Suplemento às instruções de uso do Fabius MRI

Este suplemento deve ser utilizado com os equipamentos médicos apresentados na tabela.

Este suplemento atualiza as informações das instruções de uso dos seguintes capítulos:

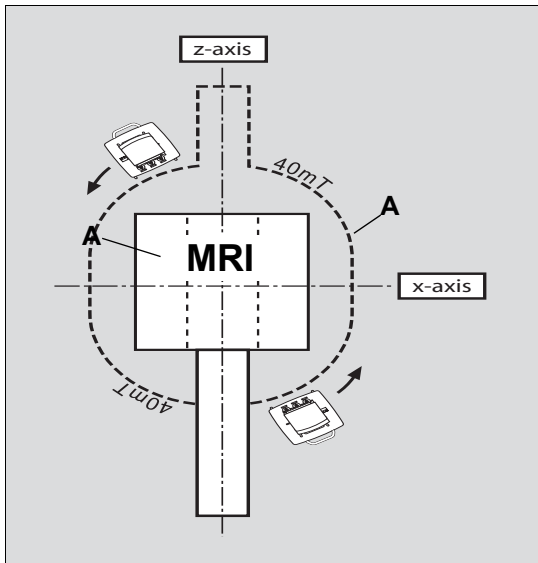
Utilize somente cilindros de gás com rotulagem indicando que são seguros para RM.

Não use nenhum tipo de vaporizador desflurano em ambientes RM.

Marcação do local de operação

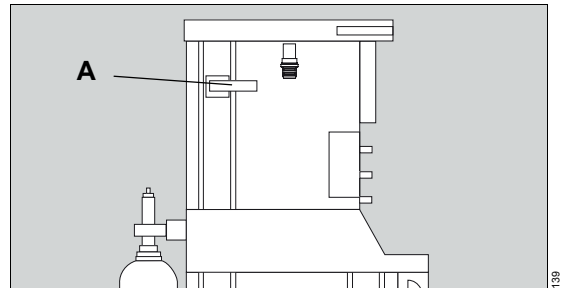
O aviso e o texto seguintes foram adicionados:

- 1 Usando um teslâmetro, determine a área no plano z-x na qual a força de campo não ultrapasse 40 mT (400 gauss).

A Dräger recomenda a marcação da linha de 40 militesla (A) no chão com fita adesiva amarela e preta.

Posicionamento do dispositivo no local de operação

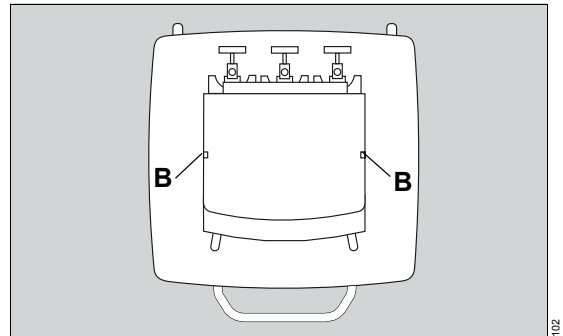
O seguinte texto foi adicionado:

- 1 Verifique se a barra de bloqueio (A) na porta do ventilador está no local correto.

- 2 Ligue o dispositivo.

- 3 Desloque o Fabius MRI para o local de operação marcado. Certifique-se de que o dispositivo está sempre fora da linha de 40 militesla. Se os sensores de tesla (B) do dispositivo emitirem um sinal acústico, o limite de 40 militesla foi ultrapassado.
- 4 Certifique-se de que as barras LED de alarme adicionais nos cantos superiores do dispositivo são visíveis a partir dos ângulos de visão necessários.
- 5 Conecte o dispositivo a uma fonte de alimentação elétrica.
